Od: "Mejstřík Radek Dis." <Radek.Mejstrik@mmhk.cz>
Komu: "MVČ HK" <muzeum@muzeumhk.cz>
Odesláno: 14. listopadu 2012 15:21
Připojit: 9901.jpg
Předmět: RE: vyjádření ke změnám

Subject: vyjádření ke změnám

Rozhledna na Chlumu, – Aussichtsturm auf Chlum.

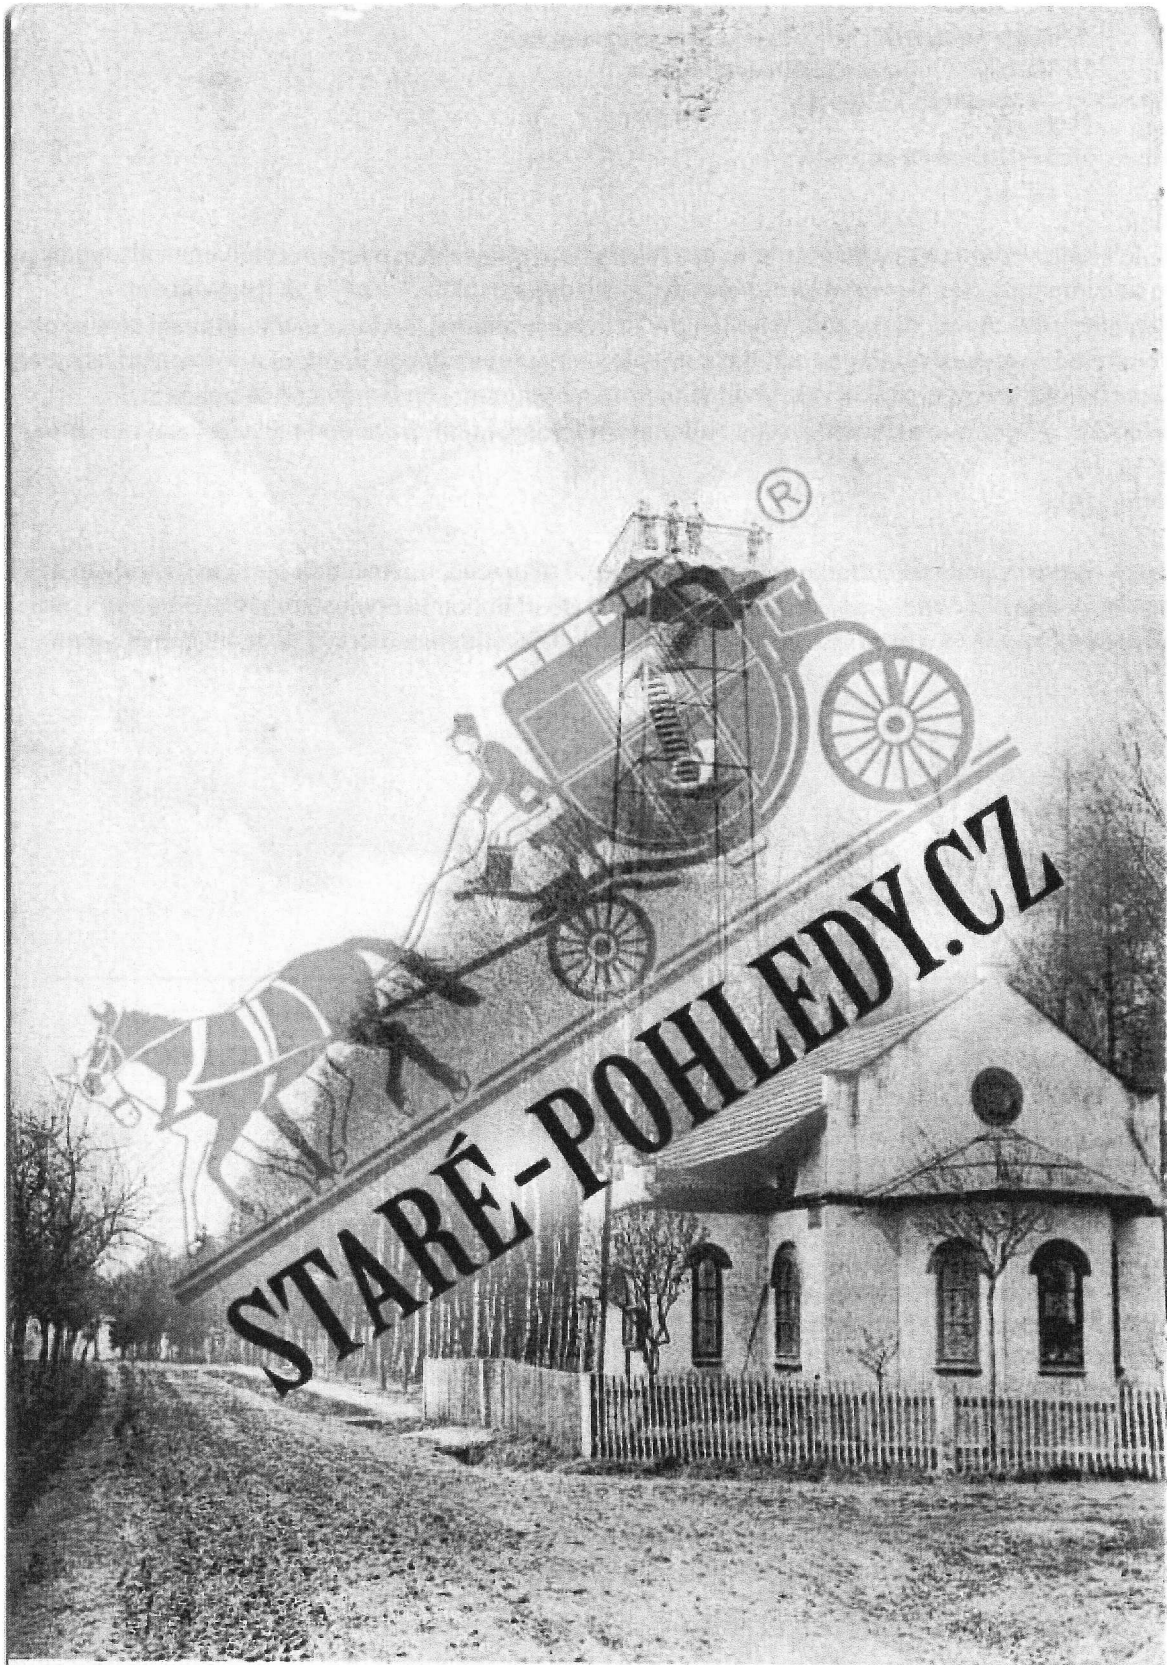
Změna výplní okenních otvorů dle přiloženého návrhu je bezproblémová, doporučujeme zapustit rám okna co nejvíce pod omítku. Vstupní dveře doporučujeme opatřit stejnou povrchovou úpravou a barevností jako okna, tedy navržená bílá. Konce nových krokví je vhodné dotónovat (namořit) do barevnosti stávajících.

PS. Našel jsem starou černobílou fotku tohoto objektu s ještě nýtovanou rozhlednou a z ní lze usuzovat, že barevnost oken nebyla původně bílá ale poněkud tmavší, dosti podobná barevnosti omítky parapetu a horního orámování oken. Nicméně navržená bílá barevnost je z hlediska propustnosti světla do místnosti mnohem lepší.

prosím o vyjádření k oknům viz. příloha, chtěli bychom místo dvou špalet s jednokomorovým sklem mít pouze jednu venkovní špaletu s dvoukomorovým sklem.

Dále prosím o vyjádření k barvě konců krovkví, které jsou v PD v barvě přírodní stejně jako vstupní vchodové dveře. Krovky bychom navrhovali v nějakém tmavém odstínu a dveře v bílé barvě.

Na základě telefonické domluvy posílám toto konzultační vyjádření k níže uvedeným změnám v odsouhlasené projektové dokumentaci. Vámi navrhované změny jsou z hlediska památkové péče akceptovatelné.

Jen upozorňuji, že výslednou barevnost fasády budeme chtít odsouhlasit dle podmínky našeho závazného stanoviska.
